Naše číslo
CS SVP OZ PN
8616/2021/3

Vec: **Modernizácia vybraných úsekov ciest I.triedy 2.etapa v ZA a TN kraji, Rekonštrukcia cesty I/61 Melčice-Lieskové – Opatovce**, vyjadrenie pre vydanie stavebného povolenia

**VEC: Rekonštrukcia cesty I/61 Melčice-Lieskové –
Opatovce, k. ú. Adamovské Kochanovce, Zemianske
Lieskové, Chocholná Velčice – stanovisko
k žiadosti o zriadenie VB**

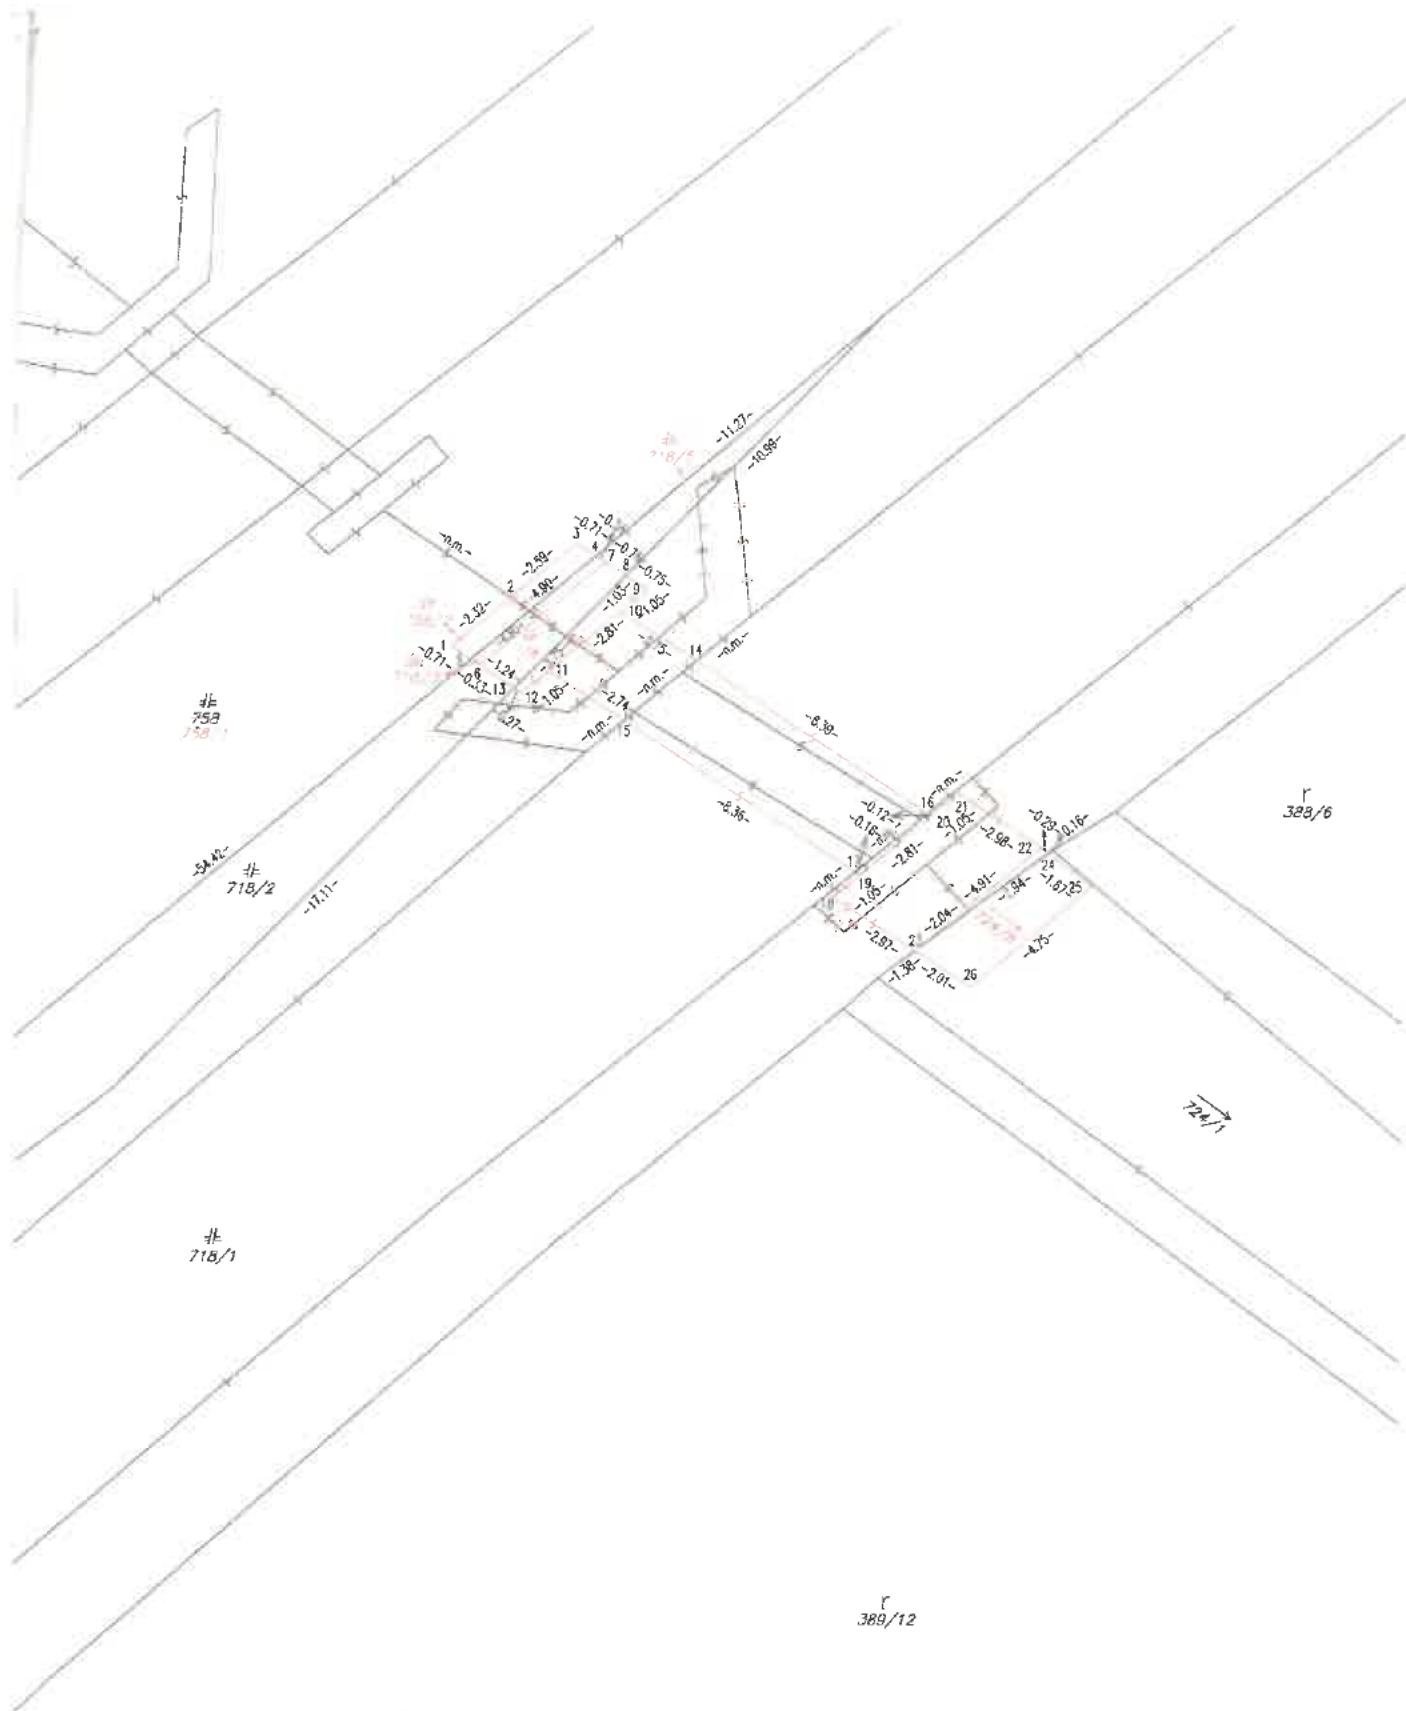
Listom nás žiadate o stanovisko k žiadosti Slovenskej správy ciest Žilina o zriadenie vecného bremena k pozemku v k. ú. Zemianske Lieskové k novovytvorenému pozemku parc. č. C-KN 724/8 vodná plocha vo výmere 9 m², ktorý bol vytvorený geometrickým plánom č. 35 918 128-4/2023, úradne overeným dňa 17.2.2023 pod číslom G1-163/2023, a to oddelením od pôvodného pozemku parc. č. C-KN 724/1 vodná plocha vo výmere 6393 m² zapísaný na LV č. 184 vo vlastníctve aj v správe SVP, š. p. pre stavbu „Modernizácia vybraných úsekov ciest I. triedy 2. etapa v ZA a TN kraji – Rekonštrukcia cesty I/61 Melčice-Lieskové – Opatovce“, k. ú. Adamovské Kochanovce, Zemianske Lieskové, Chocholná Velčice.

Z technicko-prevádzkového hľadiska s zatvorením zmluvy o zriadení vecného bremena súhlasíme.
